福島第一原子力発電所3号機にかかる安全確認の状況について

平成15年8月

東京電力株式会社

福島第一原子力発電所

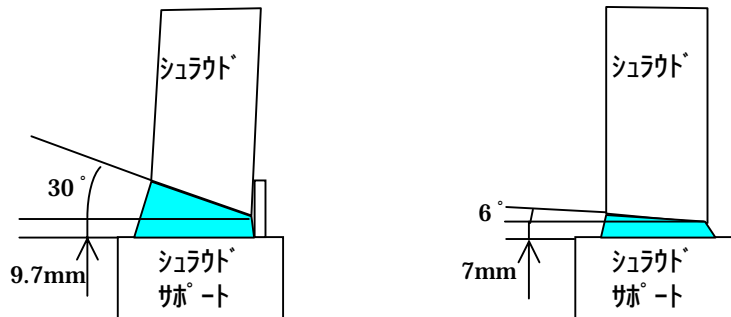
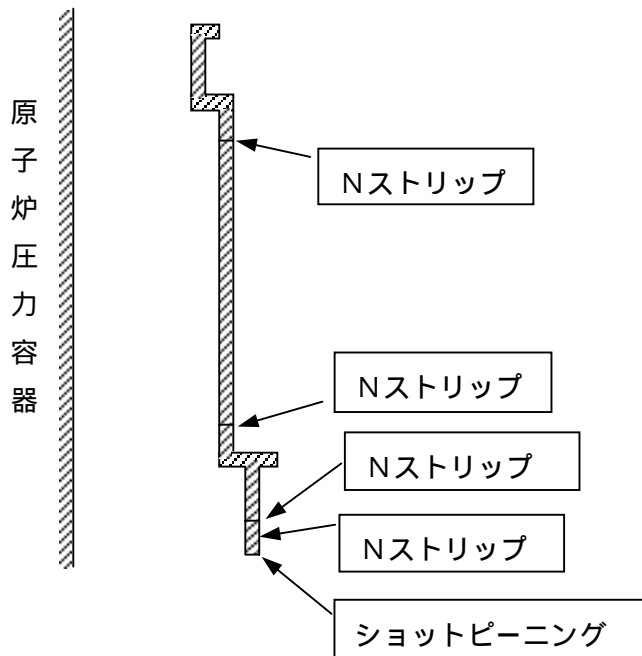
炉心シュラウドのどの部分にどのような応力腐食割れ対策が講じられたのか。

炉心シュラウド交換においては、応力腐食割れ対策として以下を実施しました。

a . 材料をSUS304からSUS316Lに変更

b . 応力腐食割れの要因となる残留応力を減らすため、溶接数を低減

取替前溶接線図：周方向 7本 縦方向 26本 合計 33本

取替後溶接線図：周方向 4本 縦方向 2本 合計 6本

c . 溶接を狭開先溶接とし、溶接入熱を低く抑えることで、残留応力を低減。

交換前の溶接開先形状

交換後の溶接開先形状

d . 溶接線近傍には応力低減対策（ショットピーニングまたはNストリップ）を施工

取 替 範 囲 図

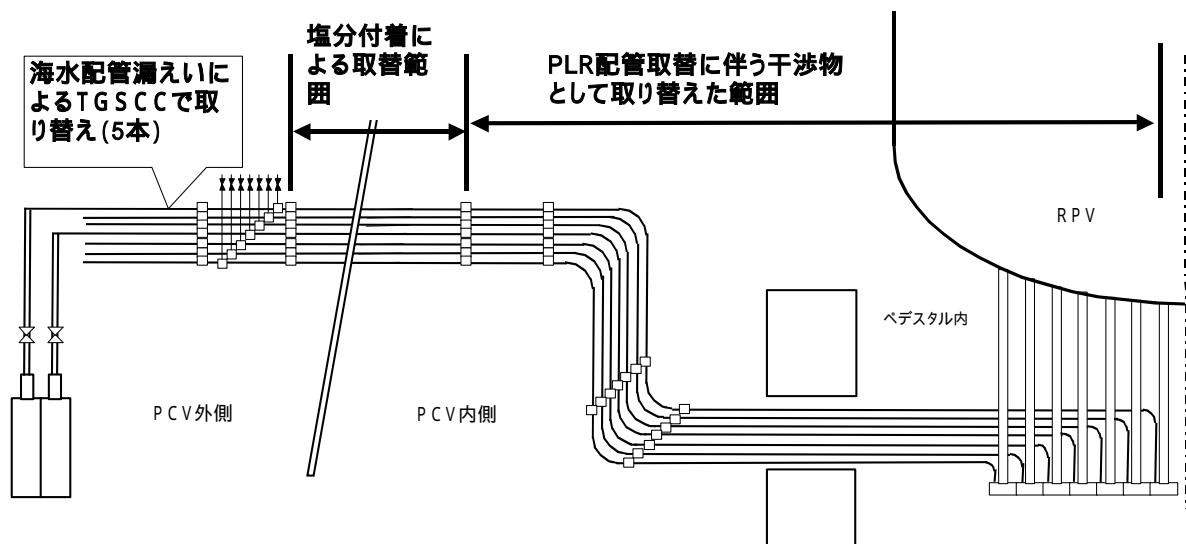
取替工事はどの部分をどれだけのように取り替えたのか。

3号機第19回定期検査にて原子炉再循環系配管取替工事の干渉物となる制御棒駆動水圧系配管274本の一時撤去復旧を行っていた(経済産業省から工事計画変更の認可をいただき、材質をSUS27TP(SUS304TP)から耐応力腐食性に優れるSUS316Lに変更して、配管の取替を行いました。)ところ、21本のカップリングに浸透探傷検査(PT)においてひびの兆候を示す指示模様が確認されたことから、取替範囲外の格納容器貫通部配管等について点検調査を行いました。

その結果、原子炉格納容器貫通部配管については、282本中242本で指示が確認されたことから、全数(282本:制御棒駆動水圧系 274本、主蒸気逃がし安全弁用N2系 1本、予備貫通部 7本)の取替を行いました。(経済産業省から工事計画の認可をいただき、材質をSUS27TP(SUS304TP)から耐応力腐食性に優れるSUS316Lに変更して取替工事を実施しました。)

原子炉格納容器の外側配管については、目視点検にて錆の確認された61本についてPTを実施した結果、28本の配管から指示が確認され、公称肉厚を割り込む可能性のある5本について取替を行いました。(配管仕様の変更は行っていません。)
